**Bebauungsplan Nr. 8 (W) / 1. Änderung  
- Franzstraße -  
Stadtbezirk Wanne**

**Stellungnahmen und Abwägungsvorschlag**  
der Verwaltung zu den Eingaben im Rahmen der Beteiligungsverfahren  
nach den §§ 3, 4 und 4a Abs. 3 BauGB

<p><b>Anlage 1: Auszug GEP Wanne</b></p>

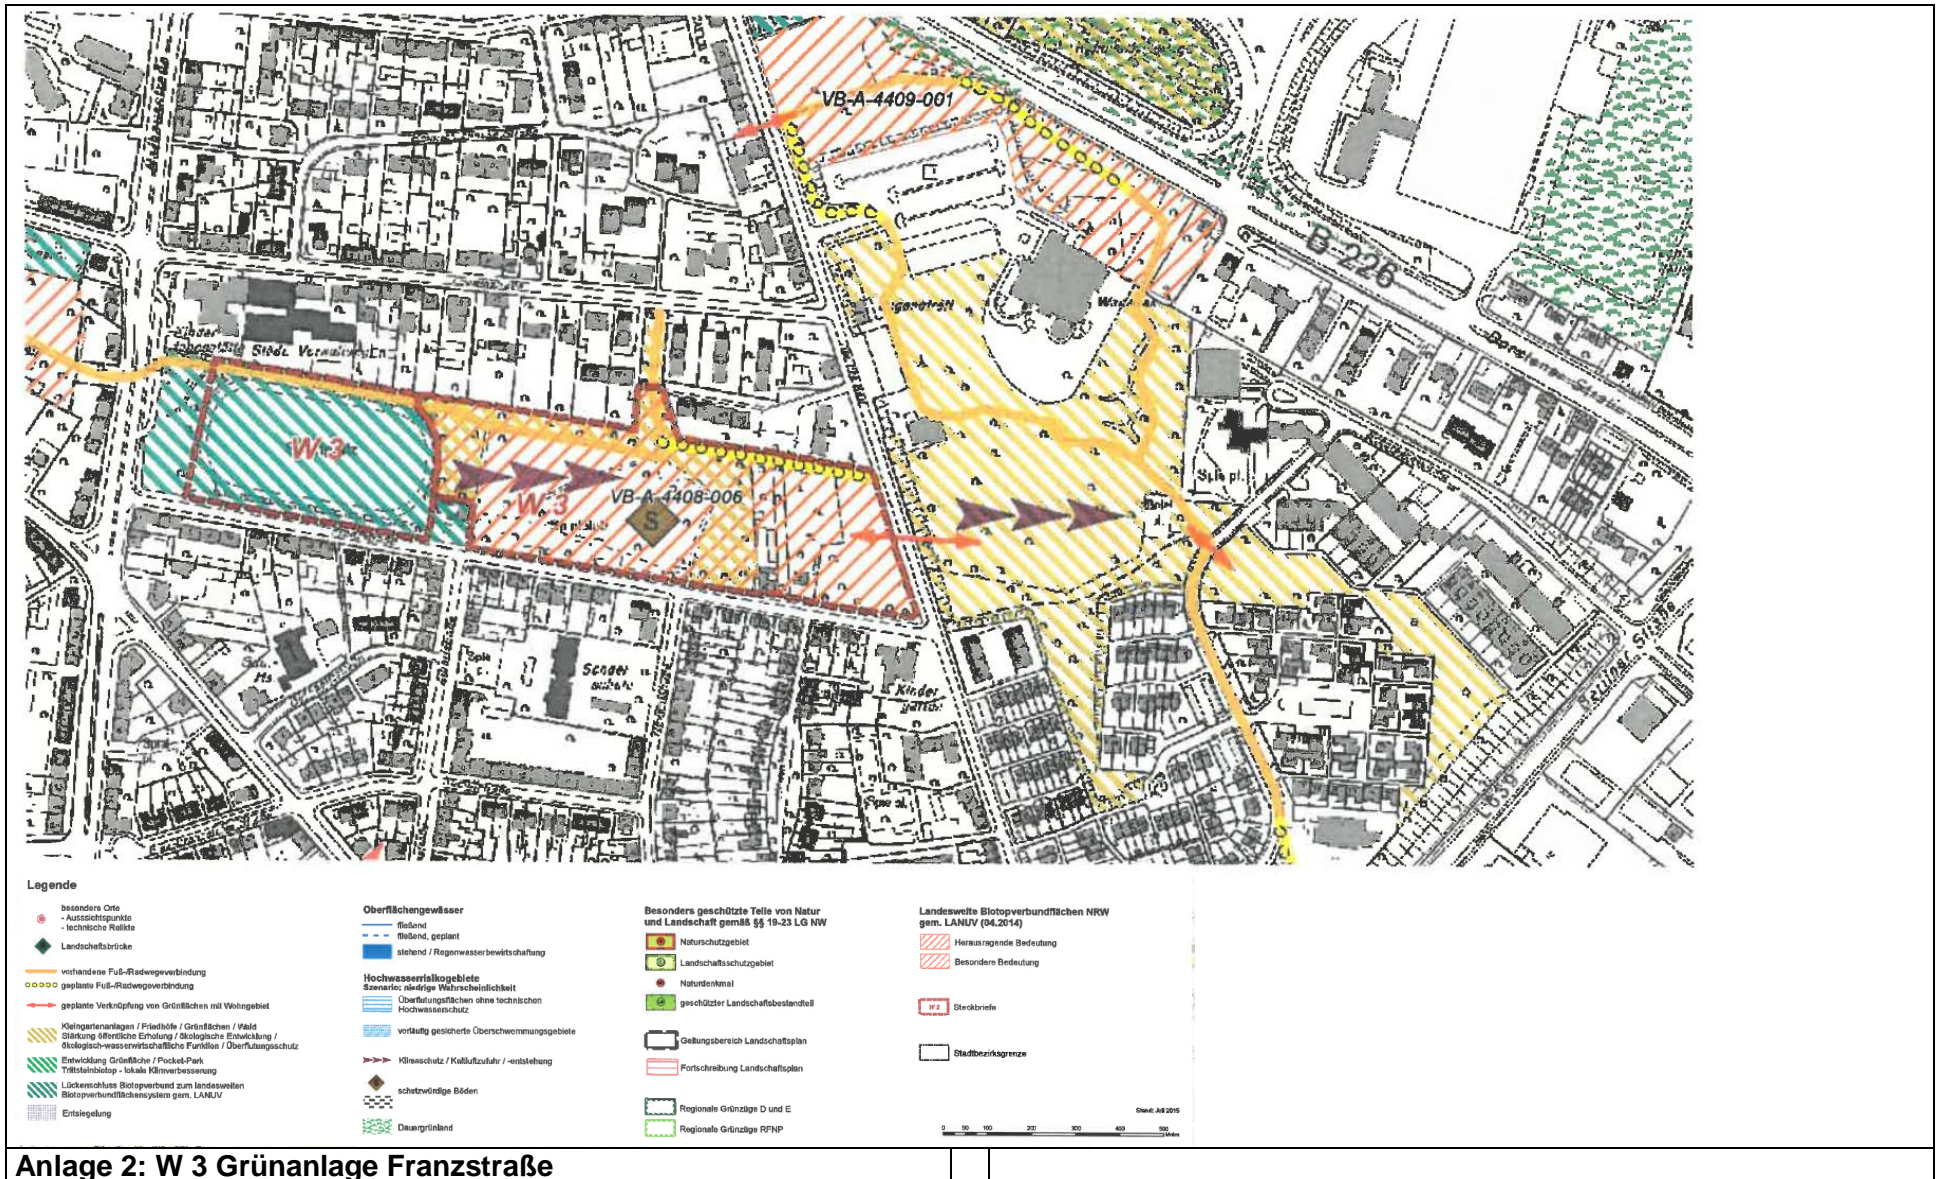
<p><b>16. Schreiben der Stadt Herne: FB 55</b></p> <p>Im Rahmen der Beteiligung wurde der Entwurf des Bebauungsplanes vom FB 55 aus Sicht von Natur und Landschaft, der Grünordnung, des Artenschutzes, des Baumschutzes und der Unterhaltung geprüft. Zu dem Verfahren nehme ich wie folgt Stellung:</p> <p><b><u>Baumschutz</u></b></p> <p>Bei dem Änderungsbereich handelt es sich nach der Forstbetriebskarte um Wald.</p>	<p><b>16. Stellungnahme der Verwaltung</b></p> <p><b>Der Stellungnahme wird teilweise gefolgt. Die Hinweise werden berücksichtigt.</b></p> <p>Der Änderungsbereich ist versehentlich in den Forstbetriebsplan aufgenommen und in der Forstbetriebskarte als Wald dargestellt worden, da es sich hier um einen Bereich handelt, der sich im Geltungsbereich eines rechtskräftigen Bebauungsplans – Bebauungsplan Nr. 8 (W) – Franzstraße vom 11.05.1969) befindet und der Bereich als öffentliche Grünfläche festgesetzt ist.</p>

<p><b><u>Artenschutz</u></b> Zur Beurteilung der Planung im weiteren Verfahren ist die Vorlage einer artenschutzrechtlichen Prüfung notwendig.</p> <p><b><u>Landschaftsentwicklung</u></b></p> <p><b>Planerische Vorgaben</b></p> <p>Der Änderungsbereich liegt im Planungsraum des Grünflächenentwicklungsplans (GEP) der Stadt Herne (s. Anlage 1: Auszug GEP, Anlage 2: Steckbrief W 3 mit textlicher Erläuterung). Der Parkanlage Franzstraße, sowie der jetzt zur Bebauung vorgesehenen Fläche wird eine besondere Bedeutung für den innerstädtischen Biotopverbund, hohe Bedeutung für die Erholung und erhebliche Bedeutung für den Klimaschutz zugeordnet. Entwicklungsziel ist der Ausbau einer Grünachse zur Stärkung des Biotopverbunds und der innerstädtischen Erholung, welche durch eine zusätzliche Wegeverbindung zwischen dem Park und der Straße Am Freibad weiterentwickelt werden soll. Die besondere Bedeutung für den Biotopverbund spiegelt sich auch in der Aufnahme dieser Fläche in das <b>Biotopverbundkataster des LANUV</b> unter der Kennzeichnung VB-A-4408-006 wieder. Die <b>Forstbetriebskarte</b> weist für die städtische Fläche im Änderungsbereich die Nutzung als Waldfläche aus: Abteilung 214 L a (s. Anlage 3: Auszug aus der Forstbetriebskarte).</p> <p>Der <b>rechtskräftiger B-Plan Nr. 8</b> stellt für die jetzt zur Bebauung vorgesehene Fläche ebenso wie der <b>Regionale Flächennutzungsplan (RFNP)</b> eine Nutzung als öffentliche Grünfläche dar.</p> <p><b>2. Angrenzende Freiraumnutzungen</b> <u>Westlich angrenzend:</u> Franzpark mit Erholungswegen und Spielplatz <u>Östlich angrenzend:</u> naturnahe Parkanlage im Umfeld des Freizeitbades Wananas, gut mit Wegen erschlossen, Waldflächen gemäß Forstbetriebsplan 214 L 1 und rechtsverbindlichem B-Plan Nr. 230 Wana-</p>	<p>Eine artenschutzrechtliche Vorprüfung (ASP I, 24.05.2019) wurde durch das Gutachterbüro „Biologische Station Östliches Ruhrgebiet“ erstellt. Unter Beachtung von Hinweisen zu Rodungszeiten ist das Vorhaben konform mit den Bestimmungen des Artenschutzes. Ein entsprechender Hinweis wird in den Bebauungsplan aufgenommen.</p> <p>Im nördlichen Bereich des Plangebiets wird eine öffentliche Grünfläche mit der Zweckbestimmung „Parkanlage“ festgesetzt, so dass eine Grünachse zur Stärkung des Biotopverbunds und der innerstädtischen Erholung, welche durch eine zusätzliche Wegeverbindung zwischen dem Park und der Straße Am Freibad weiterentwickelt werden soll, in Zukunft realisiert werden kann.</p> <p>Der Änderungsbereich ist versehentlich in den Forstbetriebsplan aufgenommen und in der Forstbetriebskarte als Wald dargestellt worden, da es sich hier um einen Bereich handelt, der sich im Geltungsbereich eines rechtskräftigen Bebauungsplans – Bebauungsplan Nr. 8 (W) – Franzstraße vom 11.05.1969) befindet und der Bereich als öffentliche Grünfläche festgesetzt ist.</p> <p>Um die planungsrechtlichen Voraussetzungen zur Entwicklung einer Wohnsiedlung und ggf. einer Kindertagesstätte zu schaffen, wird die 1. Änderung des Bebauungsplans Nr. 8 (W) - Franzstraße - aufgestellt. Da die 1. Änderung des Bebauungsplans von den Darstellungen des Regionalen Flächennutzungsplans abweicht, wird dieser gemäß § 13a Abs. 2 Satz 2 BauGB im Wege der Berichtigung angepasst.</p>

<p>nas hier: Ersatzbiotop</p> <p><b><u>Grünordnung</u></b></p> <p>Zurzeit befinden sich auf dem städtischen Anteil dieses B-Planes großflächiges Brombeer- und Robiniengebüsch und einige Rasenwege zur Abkürzung für Fußgänger, sowie einige Bäume. Auf den beiden riegelartig im Grünzug liegenden Grundstücken stehen 2 Häuser und verschiedene Nebengebäude. In den Gärten befinden sich mehrere Großbäume. Es handelt sich überwiegend um Bergahorn, Robinien, Birken und einige Säulenpappeln. Diese Bäume und die Gebüschstrukturen werden größtenteils durch die Bebauung entfernt werden.</p> <p>Mit der Bebauung entsteht ein Riegel in einem langgezogenen Grünzug (von der Hauptstraße über den Flora Park, den Grünzug an der Franzstraße bis zum Grüngürtel rund um das Wananas). Nach dem Sportplatz und dessen Nebengebäuden ist dies dann die zweite massive Störung für Fauna und Flora. Der Grünzug ist ein wichtiger Baustein für die Durchlüftung und Abkühlung der Stadt und auch ein Bereich für die wohnortnahe Erholung (Sport, Spielplatz).</p> <p>Der GEP fordert in seinem Steckbrief W3 Grünanlage Franzstraße eine Grünverbindung für Fußgänger und Radfahrer:</p> <p><i>„Die vorhandene, gut genutzte und ökologisch wertvolle Parkanlage soll mit den Freiflächen östlich der Straße Am Freibad zu einer innerstädtischen Biotopverbunds- und Naherholungsachse ausgebaut werden. Dazu soll auch eine Fuß- / Radwegeverbindung im nördlichen Bereich zu Straße ‚Am Freibad‘ hergestellt werden.“</i></p> <p>Es wird begrüßt, dass im B-Plan eine Grünverbindung zwischen der Grünanlage und der Straße Am Freibad hergestellt wird. Diese ist heute für die Öffentlichkeit nur entlang der Franzstraße gegeben. Allerdings ist die in den vorgelegten Skizzen dargestellte Grünverbindung nicht ausreichend. Eine innerstädtische Grünachse ist nach Auffassung des FB 55 deutlich breiter als der jetzt dargestellte Verbindungsweg. Außerdem ist die Eingangssituation in den Grünzug so zu platzieren, dass sie von der Straße Am Freibad gut wahrnehmbar ist. Insbesondere wenn die städtische Fläche (Ecksituation) mit etwas höheren Gebäuden bebaut werden sollte, darf der Eingang in den Grünzug optisch nicht verstellt werden, sondern muss gestalterisch hervorgehoben wer-</p>	<p>Das Plangebiet stellt sich zurzeit als eine grüne Brachfläche dar, die zuvor in Teilen Wohnzwecken gedient hat, die bereits durch die westlich angrenzende Wohnbebauung keine Verbindung mit dem Franzpark aufweist und die aufgrund des großflächigen Brombeer- und Robiniengebüschbewuchses nicht öffentlich zugänglich ist und somit keine Erholungsfunktion und keinen sozialen Gebrauchswert aufweist.</p> <p>Die genannte „Riegelwirkung“ wird abgemildert durch die von Bebauung freizuhalten öffentliche Grünfläche im Norden des Plangebietes.</p> <p>Die festgesetzte Grünfläche mit der Zweckbestimmung „Parkanlage“ schafft die Möglichkeit, eine Grünverbindung herzustellen und eine entsprechende Fuß- / Radwegeverbindung herzustellen.</p> <p>Die Stellungnahme bezieht sich auf einen nicht mehr weiterverfolgten städtebaulichen Entwurf. Im Gegensatz zur ursprünglichen Planung wurde die festgesetzte Grünverbindung im Norden des Plangebietes vergrößert. Die öffentliche Grünfläche ermöglicht eine entsprechende gestalterische Hervorhebung des Eingangs in den Grünzug.</p>

Durch Festsetzung einer öffentlichen Grünfläche, Zweckbestimmung „Parkanlage“ werden Möglichkeiten zur Grünvernetzung planungsrechtlich gesichert.

### Wanne / W3: Grünanlage Franzstraße

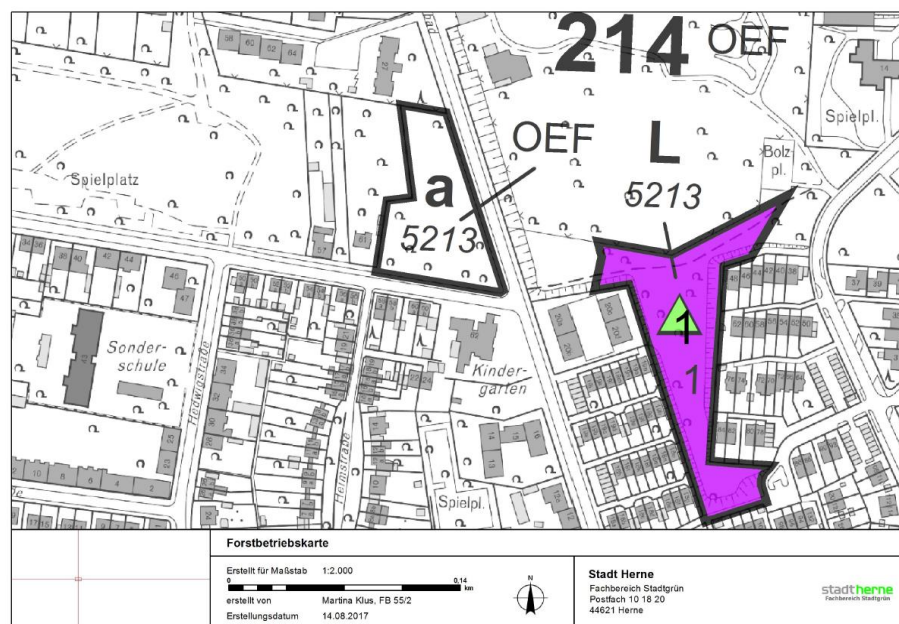
<b>Grünflächen-Entwicklungsprogramm (GEP)</b>	
<b>Stadtbezirk/lfd. Nr.:</b> Wanne / W 3	<b>Bezeichnung:</b> Grünanlage Franzstraße
<b>Flächengröße:</b> 48.875 m <sup>2</sup>

<b>Derzeitige Nutzung:</b> Parkanlage, Garten, Brache, Sportplatz	<b>Eigentumsverhältnisse:</b> Stadt Heme, Privateigentümer
<b>Bedeutung für Klimaschutz:</b> mittlere Bedeutung  <b>Erholung:</b> hohe Bedeutung  <b>Biotopverbund:</b> besondere Bedeutung für innerstädtischen Biotopverbund	<b>Entwicklungsziel:</b> Die vorhandene, gut genutzte und ökologisch wertvolle Parkanlage soll mit den Freiflächen östlich der Straße Am Freibad zu einer innerstädtischen Biotopverbunds- und Naherholungsachse ausgebaut werden. Dazu soll auch eine Fuß- / Radwegeverbindung im nördlichen Bereich zu Straße ‚Am Freibad‘ hergestellt werden
<b>Vorhandene ökologische Grundlagen:</b> <input checked="" type="checkbox"/> StöB <input checked="" type="checkbox"/> LANUV <input checked="" type="checkbox"/> Biotopkartierung Bestandteil der Biotopverbundfläche VB-A-4408-006 des LANUV (im Umweltbericht zum RFNP) StöB: Wiesenfläche Am Freibad im Osten Wertstufe I, übrige Flächen Wertstufe II	<b>Planungsrecht:</b> <input checked="" type="checkbox"/> RFNP <input checked="" type="checkbox"/> BP-Plan <input type="checkbox"/> § 34 BauGB <input type="checkbox"/> LP RFNP: Grünfläche (Parkanlage) BPlan: Nr. 8 (Franzstraße): off. Grünfläche kein Innenbereich nach § 34 BauGB LP: außerhalb Geltungsbereich
